# MODIFICATION SIMPLIFIÉE N°2 DU PLU H VALANT SCOT CŒUR DE CHARTREUSE

Notice de présentation

Soumise aux personnes publiques associées et mise à la disposition du public

## Modification du zonage des risques naturels

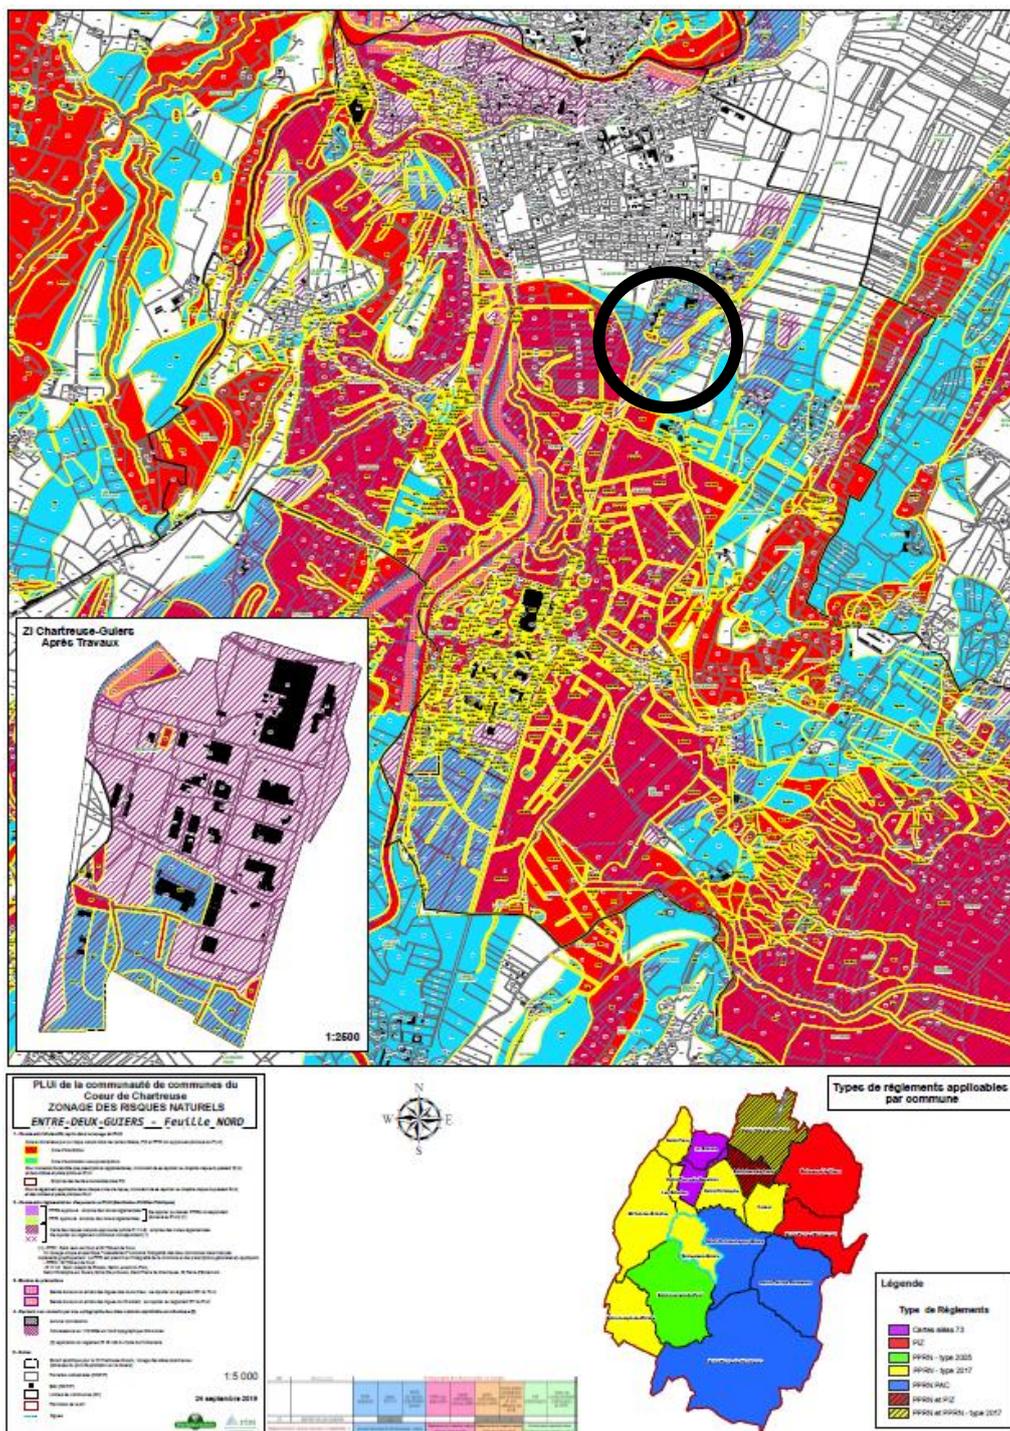
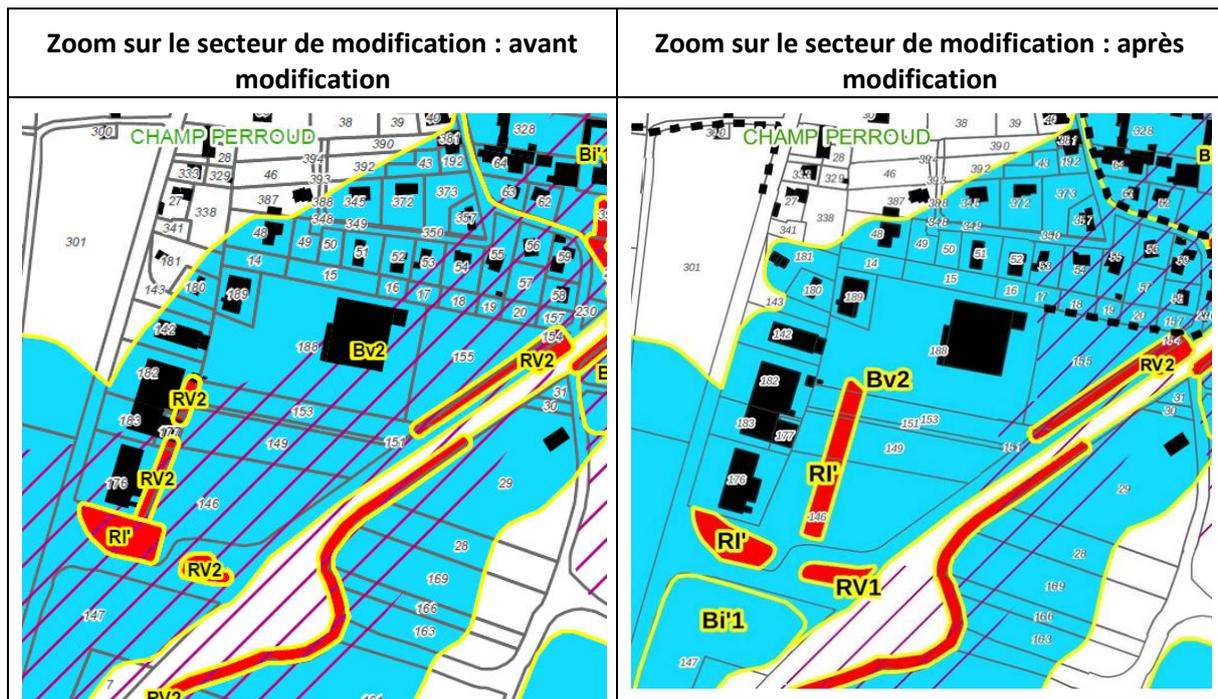
Le secteur de Champ Perroud à Entre-Deux Guiers a fait l'objet d'un permis d'aménager en 2019, dans lequel une noue créée pour la gestion des eaux pluviales a eu pour conséquence de modifier les écoulements d'eau du secteur.

La communauté de communes a mobilisé le bureau d'études Alpes Géo conseil pour réaliser une étude visant à mettre à jour de la carte des aléas sur ce secteur. L'étude confirme que la répartition de l'aléa ruissellement sur versant se trouve modifiée : l'aléa fort se trouve déplacé dans un bassin de gestion des eaux pluviales inclus dans l'aménagement de la voirie publique.

La planche Entre Deux Guiers - Nord modifiée de carte du zonage des risques naturels est jointe au présent dossier de modification simplifiée n°2, au format A3.

La carte des aléas est modifiée sur le secteur de Champs Perroud, qui a fait l'objet de nombreuses modifications topographiques depuis la version initiale du document. Il a donc été ajoutée la longue noue centrale classée en « BT » (bassin tampon / bassin de rétention et ouvrages associés), qui a été réalisée sur les parcelles entre le bâtiment de France rurale et le nouveau bâtiment accueillant l'Office Notarial. L'emprise du bassin de rétention situé au Sud-Ouest, dans la courbe en sortie de rond-point, a été corrigée d'après la photographie aérienne. L'ancien fossé de drainage situé entre la noue centrale et l'ensemble de bâtiments comprenant France Rurale, classé initialement en aléa très fort de ruissellement V4, a été supprimé puisqu'il n'est plus fonctionnel et qu'il est destiné à être remblayé dans les nouveaux projets d'aménagements du site. La zone reste inondable par un aléa résiduel de ruissellement de niveau faible « V1 », dont l'emprise est légèrement revue le long de l'avenue de Montcelet et sur la station-service. Le scénario d'une importante arrivée d'eau depuis la partie Nord-Est du secteur paraît certes moins probable que dans les années 1980, lorsqu'il avait été observé (nouveau témoignage d'un habitant nous présentant son mur de clôture qui dû être percé de barbacanes pour évacuer les eaux). La surélévation de la chaussée départementale 520 fait à présent obstacle aux écoulements. Mais le fossé à l'Ouest semble encore parfois fonctionner d'après nos observations. Par ailleurs, l'urbanisation progressive de la zone commerciale a conduit à une imperméabilisation progressive des sols (toitures, parkings) qui favorise le ruissellement, d'autant que la surélévation des bâtiments pour leur protection renvoie les eaux vers des points bas et in fine, sur des dispositifs de collecte. Or ces dispositifs risquent d'être saturés en conditions centennales, période de retour qui doit être prise en compte dans les cartographies des risques. Des débordements peuvent avoir lieu, en particulier sur les voiries et les aires de stationnement, d'autant que l'ensemble de la zone se situe nettement en point bas par rapport à la chaussée de la route départementale 520d (Avenue du Montcelet). La zone commerciale de Champs Perroud est donc cloisonnée et en contrebas de toutes les voiries environnantes, ce qui risque de nuire à l'évacuation des eaux en conditions centennales, lesquelles peuvent répondre à de fortes pluviosités associées aux hautes eaux de la nappe phréatique pouvant être subaffleurante en certains points. Cette modification du zonage

réglementaire des risques naturels résulte d'une modification du profil du terrain par suite de l'aménagement d'une zone commerciale, incluant la création d'une noue de gestion des eaux pluviales constituant un nouveau point bas sur ce secteur.

### **Localisation du projet sur le zonage réglementaire du PLUI**

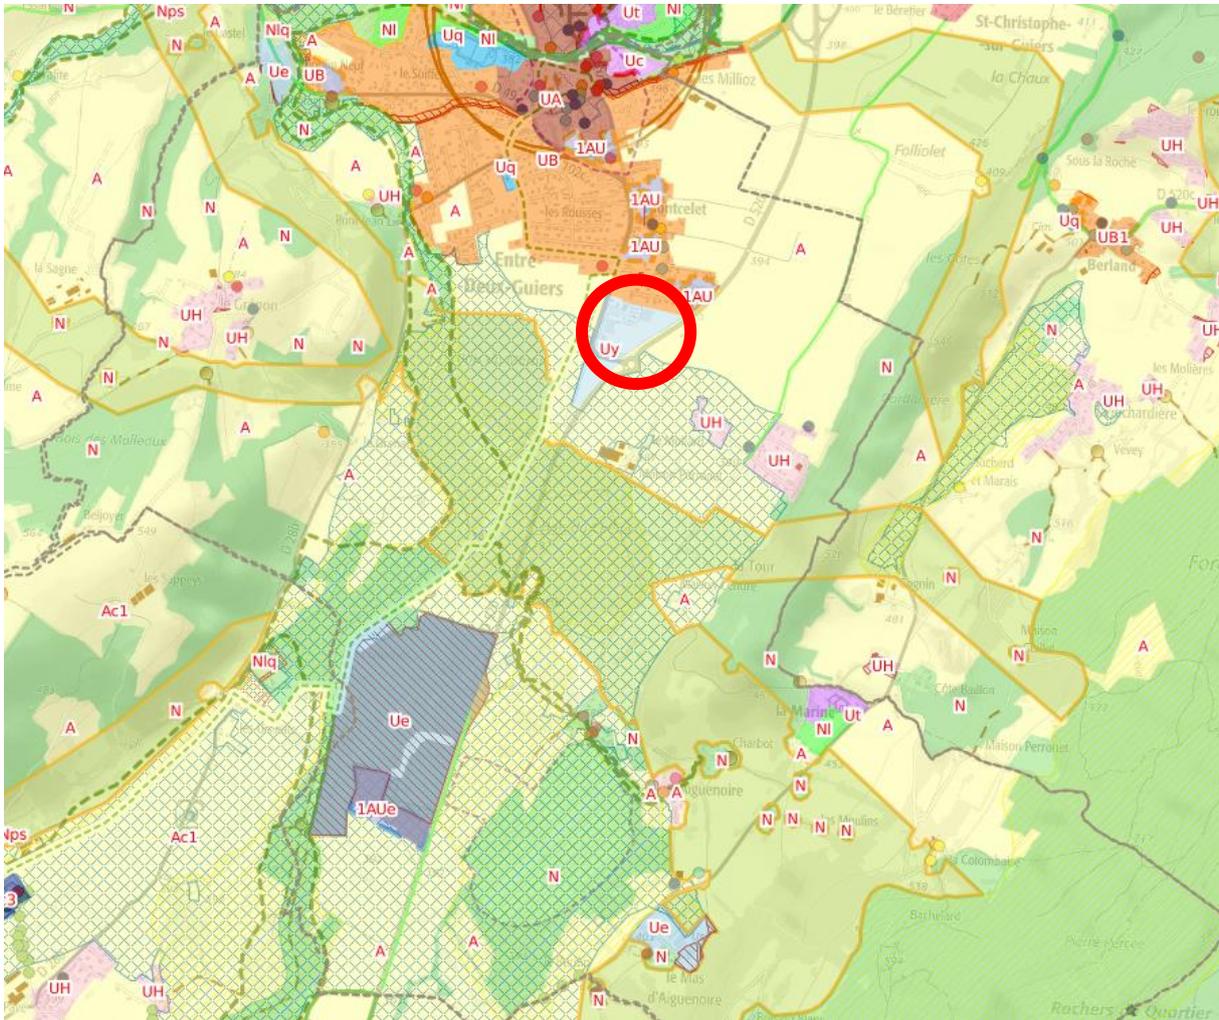
En effet, l'emprise considérée des secteurs d'interdiction initialement classés RV2 et RI' sur les parcelles ZC 176, 177 et 182, et sur le domaine public au sud de celles-ci, inconstructibles par principe dans le règlement des risques naturels (zones d'interdiction) mesure environ 1600 m<sup>2</sup>. Cette mesure est inférieure à l'emprise du secteur RI' redessiné au sud-ouest de la zone et au nouveau secteurs RI' situé sur une emprise ayant vocation à intégrer le domaine public intercommunal, qui mesure environ 2000 m<sup>2</sup>.

Le nouveau secteur RV1 situé sur le domaine public au sud-Est de la zone est redessiné avec une avec une augmentation légère de l'emprise du zonage RV2 initial (300 à 500 m<sup>2</sup> environ), en conservant son caractère inconstructible (zone d'interdiction dans le règlement des risques naturels).

Cette modification du zonage des risques naturels ne majore donc pas de plus de 20% les possibilités de construction dans la zone UY, qui augmentent uniquement sur les parcelles ZC 176, 177 et 182 du fait de la suppression du secteur d'interdiction RV2, mesurant environ 550 m<sup>2</sup>, soit moins de 1% de la zone UY.

A contrario, malgré l'augmentation de l'emprise des zones d'interdiction cette modification ne diminue pas les possibilités de construction, le secteur de risques RI' étant créé sur un ouvrage de gestion des eaux pluviales de voirie, non destiné à être bâti et faisant partie de fait du domaine public intercommunal de la zone d'activité commerciale. Les autres secteurs d'interdiction RI' et RV1 demeurent sur le domaine public routier et sont donc sans incidence sur la constructibilité.
